Mission régionale d'autorité environnementale  
ÎLE-DE-FRANCE

**Avis délégué  
sur le projet d'aménagement  
de la ZAC Panorama 2 à Clamart (92)**

**N° APJIF-2025-047  
du 11/06/2025**

Illustration 5 : Cartographie des sources de pollutions potentielles Zac Panorama 1 (étude pollution, annexe E1 Panorama 1, page 59). La zone à l'ouest correspond au sud du périmètre de la Zac Panorama 2.

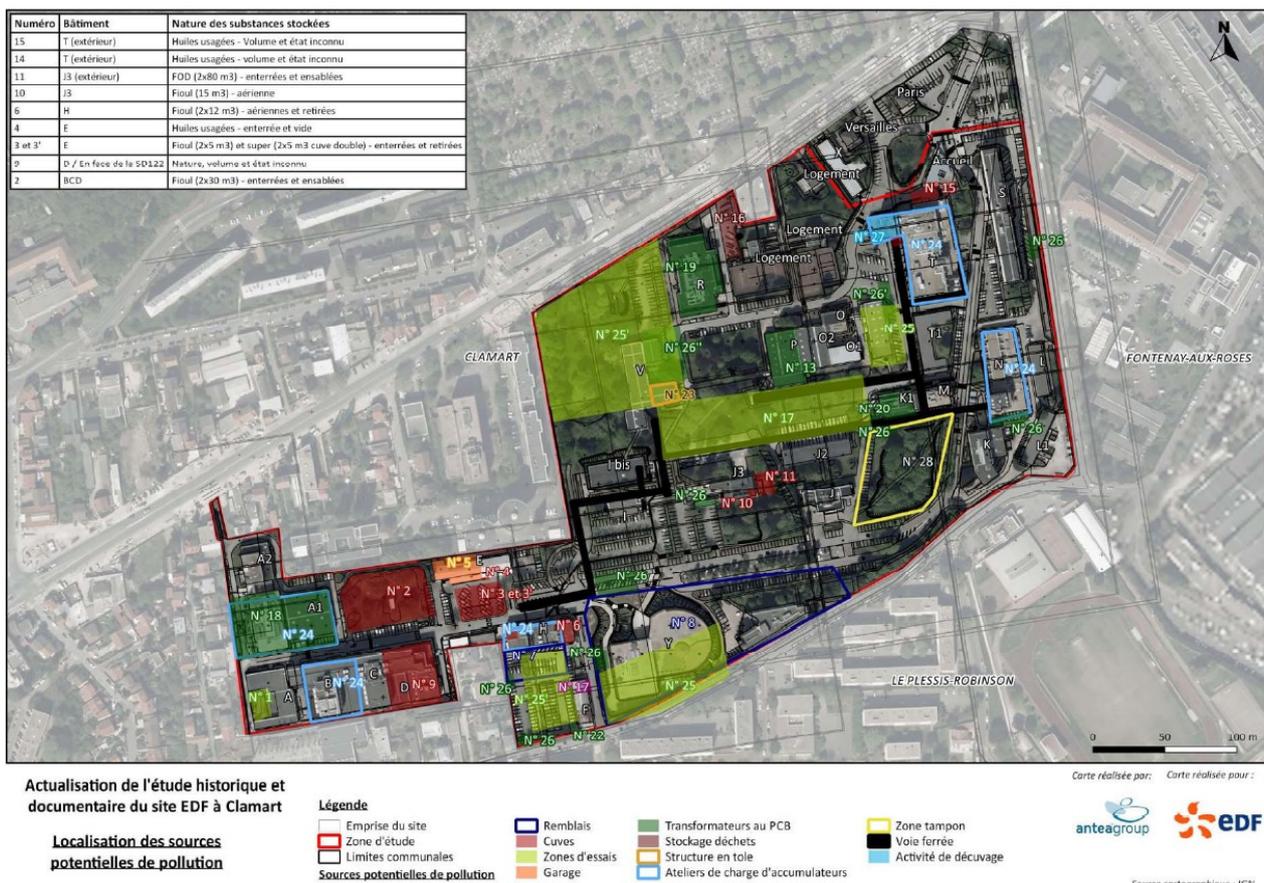
La campagne de sondage effectuée en 2015 ne concerne que les surfaces non bâties du périmètre Panorama 1. Sur les 95 sondages réalisés, 14 concernent la zone Panorama 2. Outre une pollution avérée aux PCB identi-

fiée au sud-est de l'emprise, l'étude identifie plusieurs zones à fort risque de pollution au droit de deux bâtiments et trois transformateurs. Sur la base de ces premiers résultats, le préfet avait souligné le caractère incomplet de l'étude de pollutions des sols et appelé à la compléter après démolition des bâtiments. Les travaux de démolition ont été réalisés pour l'ensemble de l'emprise de l'ancien bâtiment EDF comme l'indiquent les photographies aériennes du secteur, mais l'étude d'impact transmise pour le projet Panorama 2 ne comprend aucune étude de pollution.

L'Autorité environnementale réaffirme la nécessité de conduire une étude détaillée des pollutions au droit de l'emprise du projet. Elle rappelle que cette étude est susceptible d'emporter des modifications du projet et qu'elle doit être menée au stade de la création de la Zac, afin d'orienter les partis d'aménagements et d'assurer la compatibilité du projet avec l'occupation future des sols (et plus particulièrement avec le projet de création de jardins privés et de gymnases).

Compte tenu de l'absence d'étude relative à la pollution des sols au sein de l'étude d'impact, l'Autorité environnementale n'est pas en capacité d'apporter, par le présent avis, un éclairage pertinent sur le projet tel que présenté, et invite le porteur de projet à présenter un dossier complété.

**(1) L'Autorité environnementale recommande de présenter une étude d'impact complète qui inclut une étude de pollution des sols et un plan de gestion des sols le cas échéant.**

**Illustration 8 : Trame verte et bleue intercommunale Vallée Sud – Grand Paris (OAP environnement issue du PLUi Vallée Sud – Grand Paris). Le périmètre du projet est traversé par deux corridors ou continuités écologiques à créer ou développer.**

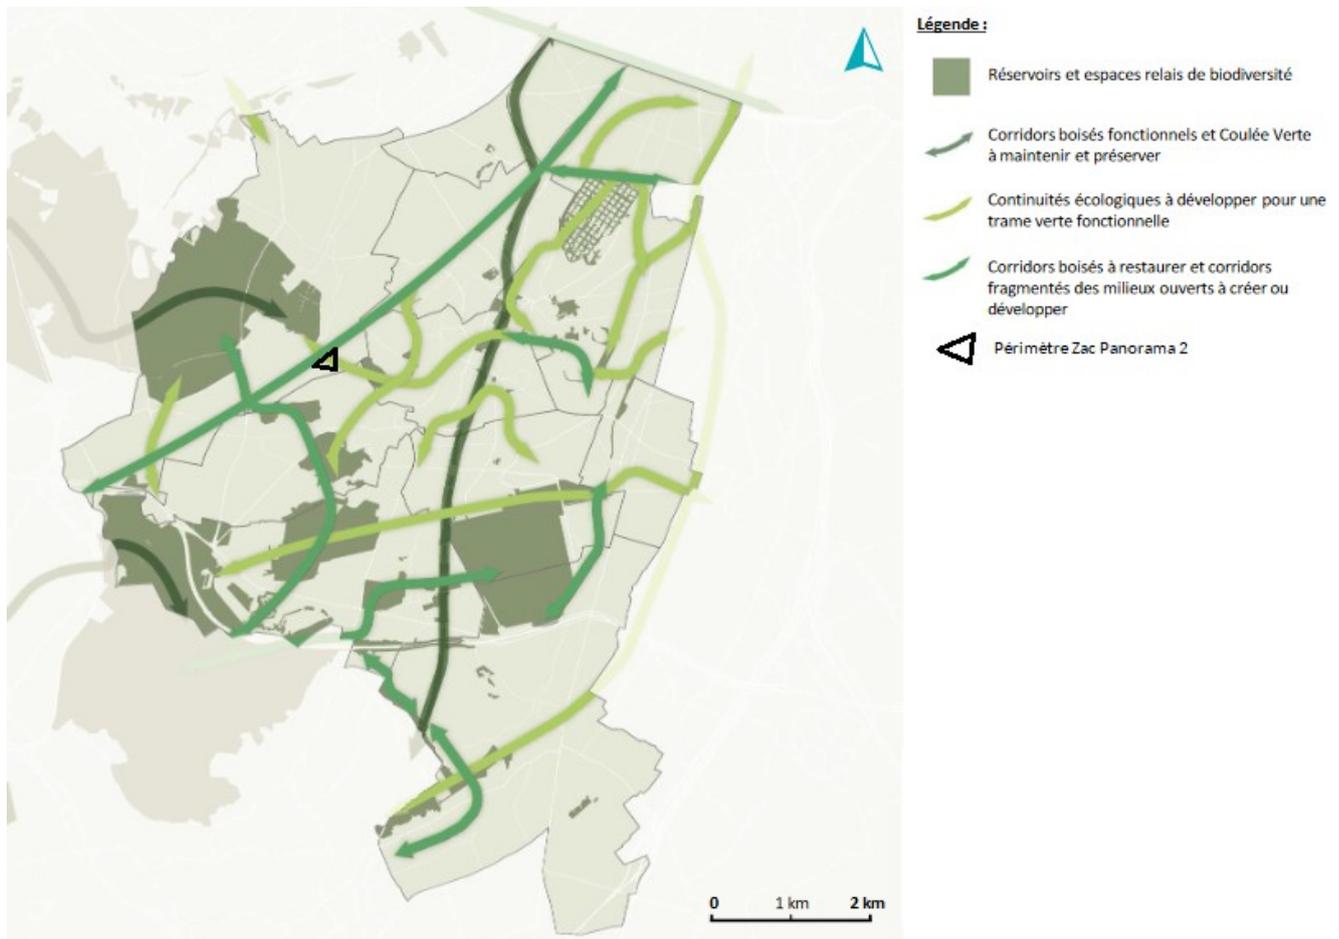
De plus, la Zac Panorama 2 est située à l'intersection de deux continuités de la trame verte et bleue intercommunale (OAP thématique environnement du PLUi). Celles-ci sont constituées d'un corridor dans le faisceau de la RD 906 identifié comme « *corridor boisé à restaurer et corridor fragmenté des milieux ouverts à créer ou développer* » et d'« *une continuité écologique à développer pour une trame verte fonctionnelle* ». L'étude d'impact ne mentionne pas l'OAP en question et ne permet pas une évaluation objective des contributions du projet à l'amélioration des continuités et au renforcement des fonctionnalités écologiques. La programmation initiale de la Zac Panorama 1 présentée dans l'étude d'impact de 2017 figurait clairement une trame verte dans l'axe est-ouest mais cet élément n'est pas mentionné dans l'étude d'impact ou ses annexes.

L'Autorité environnementale note que l'étude d'impact ne développe pas de justification précise permettant d'évaluer les partis d'aménagement du projet au regard des enjeux de renforcement des continuités écologiques au droit de l'emprise. Elle souligne que le projet aura un effet positif du point de vue de la reconquête de surfaces minéralisées (- 30 % sur la zone du projet selon le dossier). Néanmoins l'étude d'impact évalue la part des arbres stable au sein du projet futur (5140 m<sup>2</sup> contre 5132 m<sup>2</sup>) avec une plus grande fragmentation et une diminution en volume de 16,8 %.

L'Autorité environnementale considère que l'évolution des continuités écologiques, notamment arborées, doit être évaluée à l'échelle des deux projets Panorama 1 et 2 cumulés, avec une distinction concernant les espaces de pleine terre et les espaces en fosse. Au regard des objectifs stratégiques développés par l'OAP environnement du PLUi, l'étude d'impact devra démontrer un bilan positif en termes de renforcement des continuités et des fonctionnalités écologiques.

**(3) L'Autorité environnementale recommande d'évaluer les impacts du projet en termes de restauration et de renforcement des continuités écologiques de la trame verte intercommunale, avec une attention portée à la trame arborée et arbustive sur le périmètre global du projet Panorama (1 et 2) et un bilan des surfaces de pleine terre ou en fosse.**

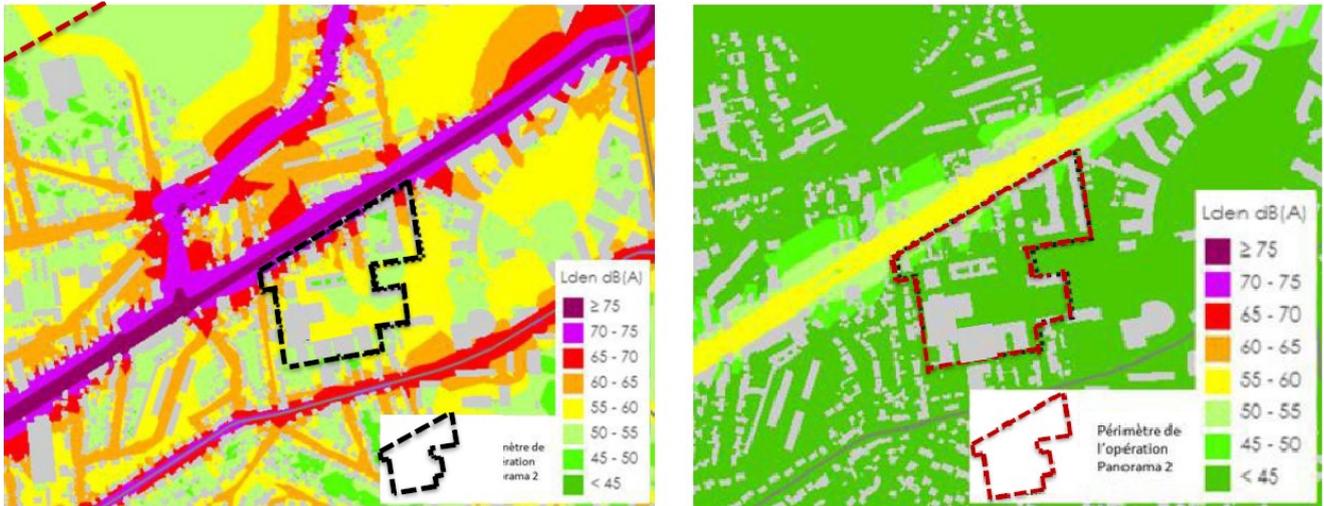
La principale source du bruit routier est la RD 906, avec des niveaux sonores approchant des 70 dB(A) en façade des bâtiments qui délimitent l'emprise de la Zac Panorama 2 au nord. La RD 906 relève de la catégorie 3 dans le classement sonore des Hauts-de-Seine, affectant une largeur maximale sur une bande de 100 m de part et d'autre de l'infrastructure ( $70 < L_{aeq}(6h-22h) < 76$  et  $65 < L_{aeq}(22h-6h) < 71$ ) (voir Arrêté préfectoral DCPAT n° 2023 - 71 en date du 26 mai 2023). Le reste du quartier est relativement apaisé (autour de 50 dB), voire très calme (autour de 35 dB). Il est rappelé que l'OMS a défini pour le trafic routier un niveau de bruit sur 24 heures de 53 dB(A) au-delà duquel cette pollution a un impact sur la santé, pour le trafic ferroviaire, le niveau est fixé à 54 dB(A). Le fait que les deux points fixes de mesure PF1 et PF2 affichent des niveaux très supérieurs à ces chiffres exige un traitement spécial de cet enjeu, qui en la circonstance ne paraît pas avoir été pratiqué.

Le projet de Zac Panorama 2 prévoit de concentrer environ 500 logements collectifs sur le front de cet axe routier accueillant également le passage du tramway T6, entraînant une augmentation du nombre d'habitants exposés aux pollutions sonores et atmosphériques. De nouvelles voiries seront créées pour la desserte interne du projet, incluant des itinéraires sécurisés pour les mobilités actives avec un faible accroissement du trafic motorisé et des pollutions associées.

Les mesures de qualité de l'air indiquent une co-exposition à la pollution de l'air et à la pollution sonore le long de cet axe, en particulier pour le dioxyde d'azote. L'étude de l'état initial de la qualité de l'air sur le périmètre d'étude conclut en effet que « la recommandation journalière de l'OMS ( $25 \mu\text{g}/\text{m}^3$  à ne dépasser plus de 3 à 4 jours par an) est largement dépassée chaque année » en particulier au niveau des façades qui bordent la RD 906/avenue du Général de Gaulle. Les différents points de mesure pour le  $\text{NO}_2$  sont tous très nettement supérieurs à la valeur retenue par l'OMS fixée à  $10 \mu\text{g}/\text{m}^3$ . La nouvelle réglementation européenne fixe la valeur limite à  $20 \mu\text{g}/\text{m}^3$ . Concernant les  $\text{PM}_{10}$  et  $\text{PM}_{2,5}$ , le maître d'ouvrage a choisi l'un des points les plus décorrélés de la circulation automobile pour mesurer ces particules, alors que les moteurs à combustion produisent une grande partie de ces polluants. De fait, l'étude est carencée sur ce point et en dépit de ce biais méthodologique, les niveaux moyens mesurés sont très élevés  $21 \mu\text{g}/\text{m}^3$  pour les  $\text{PM}_{10}$  et  $17,1 \mu\text{g}/\text{m}^3$  pour les  $\text{PM}_{2,5}$ . Pour mémoire, les valeurs de déclenchement d'effets néfastes sur la santé de ces polluants sont fixées par l'OMS à  $15 \mu\text{g}/\text{m}^3$  pour le  $\text{PM}_{10}$  et à  $5 \mu\text{g}/\text{m}^3$  pour le  $\text{PM}_{2,5}$ .

- **compléter l'étude de la pollution de l'air par des mesures de particules fines le long de la RD 906 ;**
- **développer l'ensemble des leviers mobilisables pour limiter la part de la population exposée à des niveaux élevés de pollutions : réductions à la source, configuration du bâti, choix des destinations et usages, agencement des pièces, agencement des espaces extérieurs, relocalisation des logements les plus exposés notamment le long de la RD 906, etc. ;**

- **revoir la configuration du projet pour respecter la réglementation européenne 2030 sur la pollution de l'air, car le programme ne sera pas achevé à cette date et qu'il convient de préserver au mieux les populations ;**

- **démontrer l'efficacité des mesures prévues pour les différents espaces de vie, en comparant les résultats modélisés aux niveaux sonores de référence de l'Organisation mondiale de la santé ;**

**Illustration 11: Carte des projets d'aménagements urbains (en cours ou programmés) sur le territoire de Vallée Sud - Grand Paris à proximité de la zone du projet Panorama 2 (EI, partie 5, page 115)**

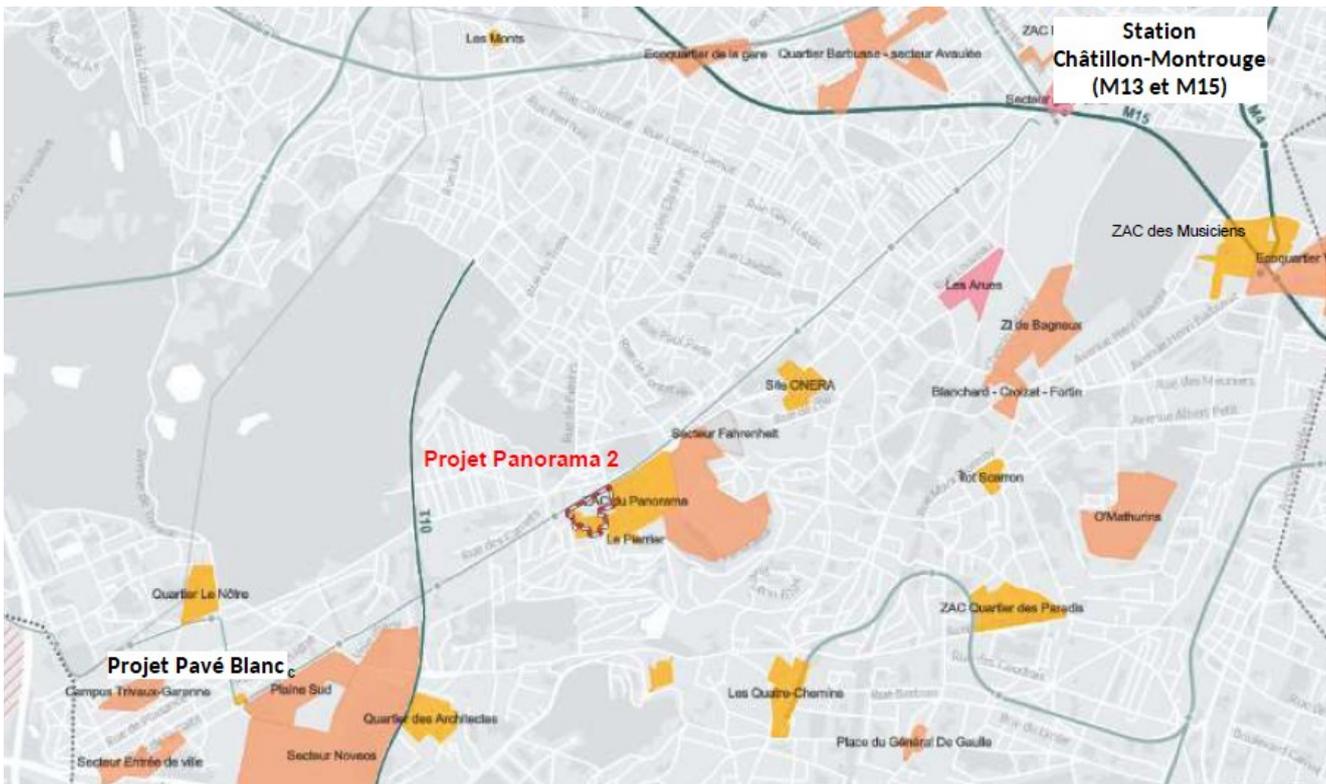
Enfin, la cartographie des projets situés sur le territoire de l'intercommunalité indique que certains projets sont susceptibles d'interagir avec le projet de Zac Panorama 2. En particulier le projet de renouvellement urbain « Pavé Blanc » situé au sud-ouest de Panorama 2 prévoit la réalisation de 944 logements selon un calendrier prévisionnel entre mars 2021 et mai 2027. Les deux sites de projet sont desservis par la ligne de tramway T6 le long de la RD 906, permettant de relier la station « Châtillon-Montrouge » desservie par la ligne de métro 13 et par la ligne 15 à compter de fin 2026.

L'Autorité environnementale relève que la bonne desserte en transports en commun des deux projets et les nouvelles opportunités de report modal permises par le raccordement au réseau du Grand Paris Express sont susceptibles d'entraîner une fréquentation accrue de la ligne T6 qu'il serait intéressant d'évaluer.

**Illustration 13 : réseau des mobilités actives à proximité de la zone du projet, les aménagements de la zone de la Zac Panorama 1 à l'est ne figurent pas sur cette carte (EI, partie 3, page 140)**

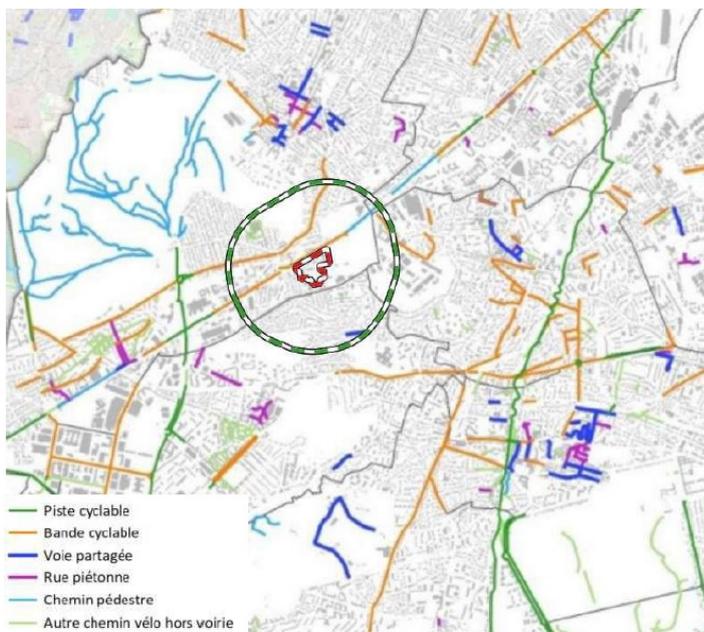
L'étude d'impact n'aborde également que très marginalement la question des mobilités actives et le diagnostic initial ne permet pas de tenir compte des aménagements récents de la Zac Panorama 1. Les stationnements vélos ne sont à cette heure pas précisés. Le plan des mobilités à l'échelle du projet devra être complété pour faire également apparaître les pistes cyclables prévues sur les voiries créées, l'offre de stationnement vélo existante et projetée afin d'apprécier l'intégration du projet au réseau existant ainsi que l'accessibilité au réseau de transports en commun, bus et lignes T6 au nord et T10 au sud inclus.

- clarifier les méthodes d'analyse, les unités et légendes des résultats de l'étude de trafic ;
  - approfondir l'étude de trafic incluant une analyse comparative du scénario fil de l'eau sans projet et une analyse de l'impact cumulé des projets d'aménagement urbain sur la fréquentation et le taux de saturation de la ligne T6 jusqu'à la gare de Châtillon-Montrouge ;
  - réaliser une étude des besoins en matière de stationnements pour les véhicules motorisés et vélos, justifier leurs dimensionnements au regard des règles du PLUi et leur adéquation avec les objectifs d'apaisement du quartier, de part modale de déplacement actifs et d'accessibilité aux transports en commun ;
- L'étude d'impact devra présenter un bilan clair des stationnements : nombre de places, emprises en surface ou en sous-sol et situation par rapport à l'espace public ou privé.
